Modifications made during production:

Modifications apportées en cours de production

Fig.10

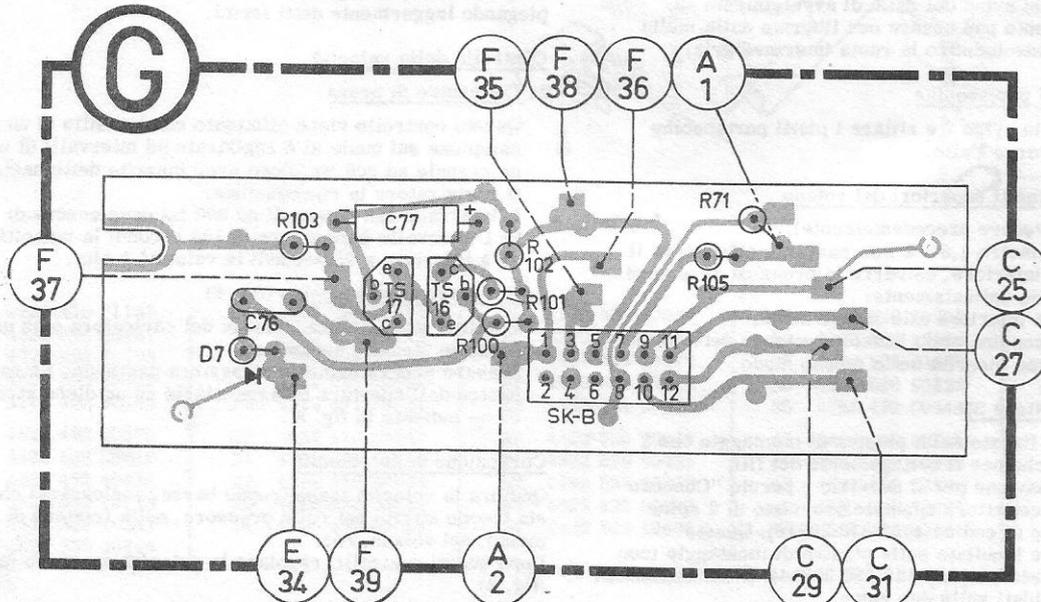
- The connection between points 7 and 8 of SK-B is cancelled. R105 (10 k, □) has been added between 7-SK-B and junction D2/R10/R71. R71 has been changed to 10 k (□). As a result, p.c. board (C) has been modified. Also see Fig. 10.  
Reason: To prevent suppression of treble tones in the extreme position of the balance control.

- La liaison entre les points 7 et 8 SK-B est supprimée. R105 (10 k, □) a été inséré entre 7 SK-B et le noeud D2/R10/R71. R71 passe à 10 k (□). De ce fait, la platine (C) a été modifiée. Voir aussi fig. 10.  
Motif: Eviter la suppression des aigues dans la position extrême de la commande d'équilibre.

- Il collegamento fra i punti 7 e 8 SK-B è stato soppresso. R105 (10 k, □) è stata inserita fra 7 SK-B e il nodo D2/R10/R71. R71 è passato a 10 k (□). Visto questo, la piastra stampata (C) è stata modificata. Vedi anche fig. 10.  
Ragione: evitare la soppressione dei toni alti in posizione estrema del comando d'equilibrio.
- R54 e R55 sono stati soppressi. eTS4 o eTS5 sono ora collegati con R50 o R51 tramite i ponticelli stampati (A) o (B). Vedere anche lo schema di cablaggio.

- De verbinding tussen de punten 7 en 8-SK-B is vervallen. R105 (10 k, □) is toegevoegd tussen 7-SK-B knooppunt D2/R10, R71 is gewijzigd in 10 k (□). Hierdoor is print (C) gewijzigd. Zie ook fig. 10.  
Reden: Opheffen van het onde drukken van de hoge tonen bij de uiterste stand van de balansregelaar.
- R54 en R55 zijn afgevoerd. eTS4 resp eTS5 zijn nu via de printbruggen (A) resp. (B) met R50 etc. resp. R51 etc. Zie ook bedradingsschema.  
Reden: Verbeteren van de LF-getrouwheid.
- C17 is gewijzigd in 100 pF. C22 is toegevoegd parallel aan C17. Deze wijziging is reeds aangegeven in de schema's. Voor kodenummers zie elektrische stuklijst.  
Reden: Vermindering van de temperatuursinvloed.
- In een aantal apparaten is S3 niet toegepast. Naderhand is S3 weer aangebracht en een weerstand van 470 Ω (□) parallel aan S3 toegevoerd.  
Reden: Onderdrukken van de ontvangst van KG-zenders.

- Die Verbindung zwischen den Punkten 7 und 8-SK-B ist entfallen. R105 (10 k, □) wurde zwischen 7-SK-B und Knotenpunkt D2/R10/R71 hinzugefügt. R71 wurde durch einen Widerstand von 10 k (□) ersetzt. Dies erforderte eine Änderung der Printplatte (C). Siehe auch Abb. 10.  
Grund: Beseitigen der Hochtonunterdrückung in äusserster Stellung des Balance-Reglers.
